**TEKNISK  
CIRKULÆRE**

NR. 20 GX - 82

GSA

BAGBREMSER

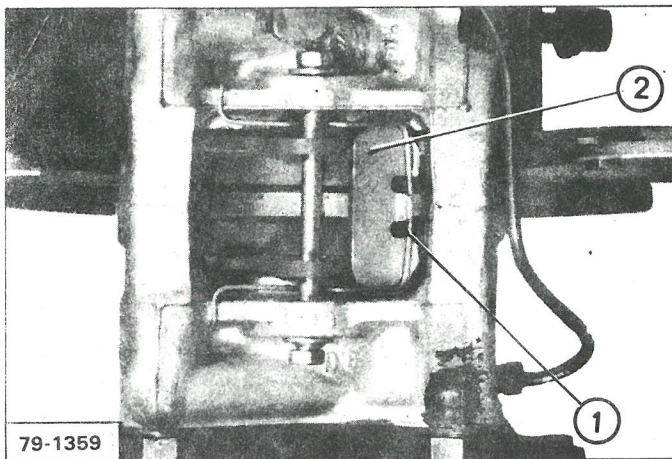
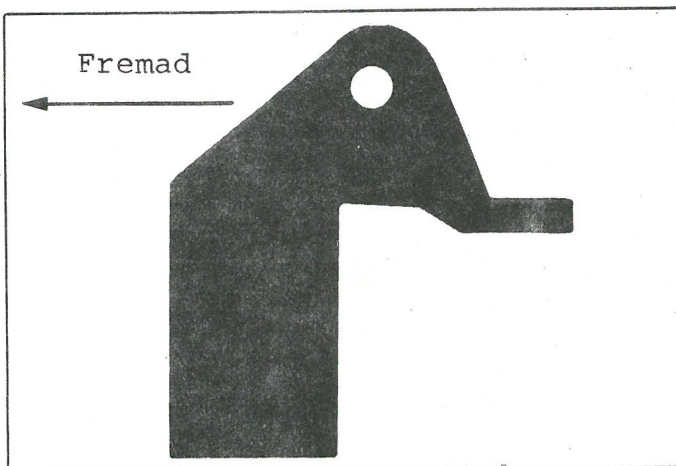
Fra marts 1982 (P.R.-nr. 1941) er der på bagbremserne monteret en støjdæmpende plade mellem stempel og bremseklods.

Denne skives monteringsretning skal nøje overholdes (se billedet).

Fjedrens (1) anlæg på bremseklodserne skal altid vende bagud.

Monteringen af denne type støjdæmpende plade medfører, at pladen (2) ikke længere skal anvendes.

Betegnelse	R.D.-nr.
Sæt med 2 støjdæmpende plader ...	95 568 830
